AVIS TECHNIQUE

Nos Réf : DD/GG/2104063

Objet : Avis sur le projet de microcentrale sur le Torrent de Gers (Sixt-Fer-à-Cheval)

Figure 1 Profil en long du torrent de Gers et du Bronze

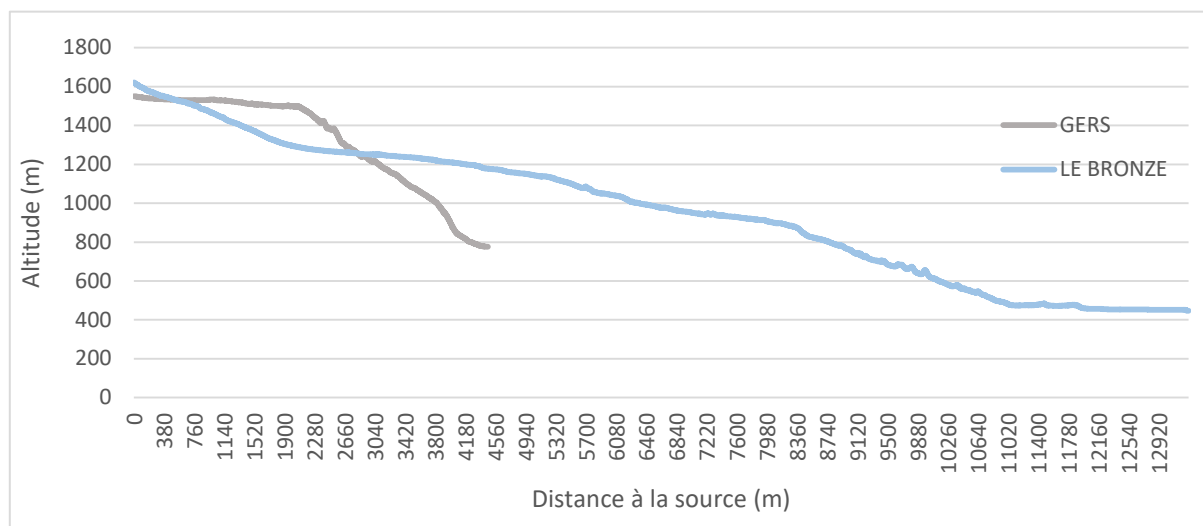
- o La première et la troisième méthode utilisent majoritairement un rapport entre les différents bassins versants. Cette méthode n'est possible que sur des bassins où certains critères comme la pente, la géologie, l'altitude ou encore la surface sont proches. Or, la comparaison du bassin du Bronze et celle du Torrent de Gers présente des longueurs de linéaire variant du simple au triple (Figure 1), pouvant avoir un rapport avec la surface du bassin. Comme cela a été rappelé dans l'étude d'impact, la taille du bassin versant agit directement sur l'hydrologie du cours d'eau. De plus, la comparaison des profils topographiques montre l'importante différence de pente entre les deux cours d'eau. L'altitude des stations de mesure jouent également un rôle capital dans l'estimation des débits, l'hydrologie d'une zone de plaine n'étant pas comparable à celle d'une zone amont. Sur le Bronze, la station se situe à Thuet, soit en extrême aval du bassin versant (en

dessous de 500 m d'altitude) tandis que les débits du torrent de Gers sont estimés sur sa zone apicale (1 235 m d'altitude)

La deuxième méthode pour le calcul de débit paraît comme la plus juste à condition qu'une chronique d'une année complète à minima soit réalisée et que les données récupérées pour les autres bassins versants prennent en compte toute la chronique de données. La FDPPMA demande donc une réévaluation du module du torrent de Gers.

Figure 2 : Débits moyens journaliers pour le mois d'octobre 2020 sur le Risse, le Bronze, et le Borne. L'encadré rouge correspond aux dates de pêches, la ligne verte au module et la ligne orange au QMNA5 (DREAL)

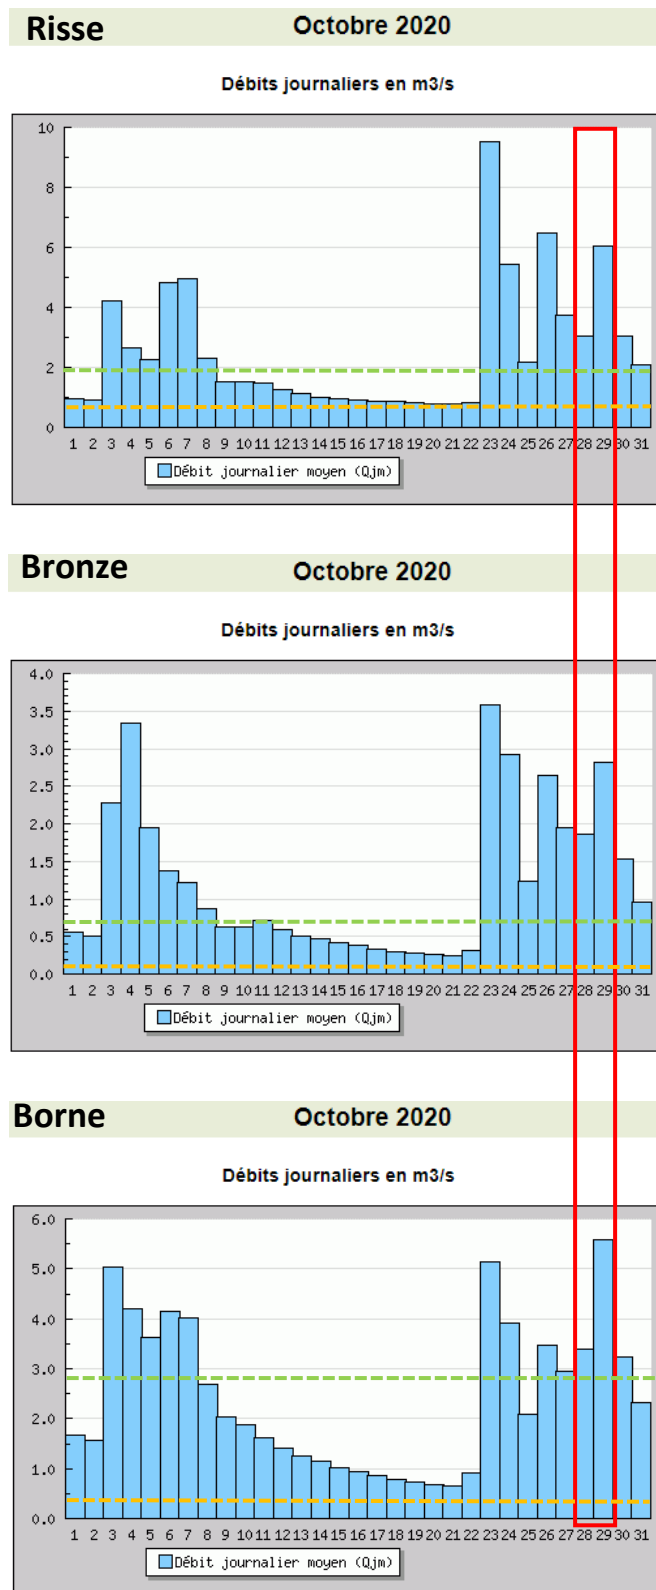
Les deux pêches amont sont des sondages, seul la pêche aval est un inventaire et permet en théorie de quantifier la population. Ces trois pêches n'ont cependant pas été réalisées en période de débit faible (Figure 2) ce qui présente plusieurs biais :

- Diminution de l'efficacité en raison du courant plus fort et potentiellement de la teinte de l'eau, en particulier pour les juvéniles. Ce facteur est d'autant plus important avec des pentes fortes comme sur la station intermédiaire
- Modification de la surface de la station, ce qui a pour effet de diminuer les densités et biomasses calculées

Les résultats du bureau d'études ne permettent donc pas d'étudier la fonctionnalité des populations. Ils ne peuvent que faire l'objet d'interprétations qualitatives.

Le bureau d'études a d'ailleurs reconnu l'inapplicabilité de ce protocole sur le torrent de Gers lors de la réunion de la CLE du SAGE le 27 avril 2021. Il convient donc de quantifier l'enjeu piscicole grâce à des **inventaires par enlèvements successifs selon la méthode de De Lury (1951)**. Pour rappel, ce protocole doit être réalisé sur une station représentative du tronçon de rivière que l'on cherche à caractériser, en deux passages avec effort de pêche identique et dans des conditions de débit proches de l'étiage.
